**INFORME DE HITO DE CONTROL
N° 022-2023-OCI/0447-SCC**

**“MEJORAMIENTO DEL SERVICIO DE TRANSITABILIDAD
DEL CAMINO VECINAL TAMBOCHACA, ASTOBAMBA Y
HUARAUTAMBO DEL DISTRITO DE YANAHUANCA,
PROVINCIA DE DANIEL ALCIDES CARRIÓN,
DEPARTAMENTO DE PASCO”**

**HITO DE CONTROL N.º 1: VERIFICAR QUE LAS
PARTIDAS INCLUIDAS EN LAS VALORIZACIONES N.ºS 1
AL 5, SE ENCUENTREN EJECUTADAS SEGÚN EL
EXPEDIENTE TÉCNICO Y NORMATIVA VIGENTE
APLICABLE.**

Imágenes n.ºs 5 y 6

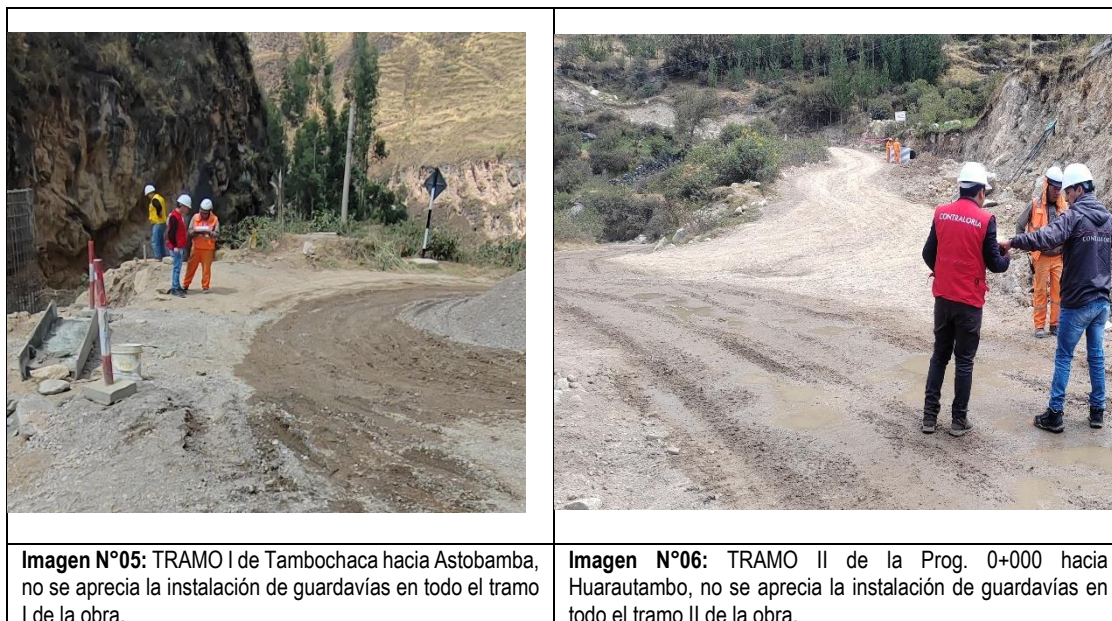
No se aprecia la instalación de guardavías en todo el Tramo I (Tambochaca - Astobamba) y II (Huarautambo)

Imagen N°05: TRAMO I de Tambochaca hacia Astobamba, no se aprecia la instalación de guardavías en todo el tramo I de la obra.

Imagen N°06: TRAMO II de la Prog. 0+000 hacia Huarautambo, no se aprecia la instalación de guardavías en todo el tramo II de la obra.

De lo expuesto, se advierte que el Consorcio Valcer Huarautambo, en sus valorizaciones n.ºs 4 y 5⁶ (mayo y junio de 2023), valorizaron la partida “01.07.03.01 Guardavías Metálico (INC. TERMINAL)” por un total de 1093.47 metros lineales que representa S/ 276 024.63, según detalle en cuadro siguiente:
